Environnement Dhuï et Marne 93

Objet : Demande de l'association Environnement Dhuï et Marne 93 concernant la ZAC A103 nord

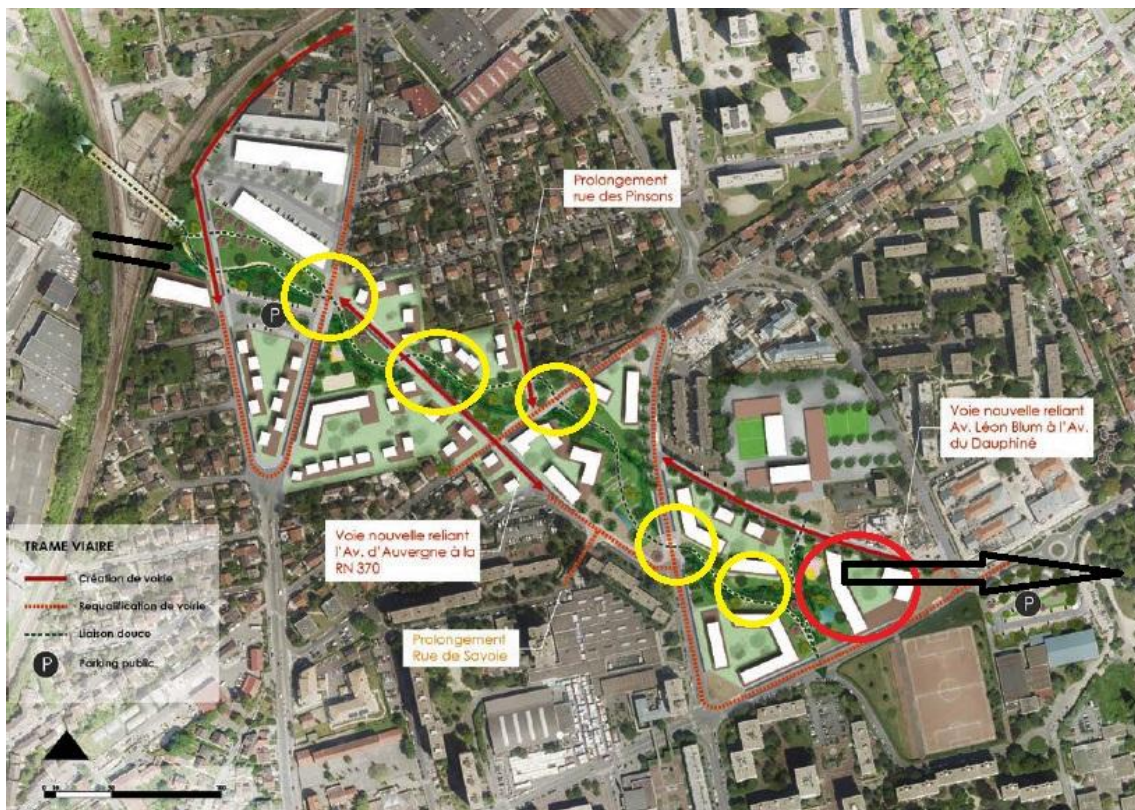
L'association présente les propositions suivantes, à partir de la vue ci-dessous :

- déplacer vers le bas (sud) la passerelle conduisant vers le coteau d'Avron (double ligne noire à gauche du plan), ce qui permettrait de réduire l'espace à franchir et d'éviter le transformateur électrique

- préserver la liaison avec le parc des 33 ha à l'est (flèche noire) en prolongeant la trame verte sur le parking actuellement prévu, en modifiant l'emplacement et l'orientation du bâtiment long (cercle rouge) en l'implantant parallèlement à la rue et en l'orientant est-ouest pour permettre un passage

- élargir les goulets d'étranglement (cercles jaunes) en revoyant la disposition des bâtiments, voire en rajoutant 1 ou 2 niveaux pour les plus bas, pour diminuer l'emprise au sol de l'ensemble

- garder autant que possible la végétation existante, en particulier arborée, plutôt que de couper et replanter
- limiter les parties pavées, dallées ou goudronnées et renforcer la continuité de la végétation - en particulier sur l'esplanade devant la future gare - afin d'éviter la rupture de la « coulée verte ».
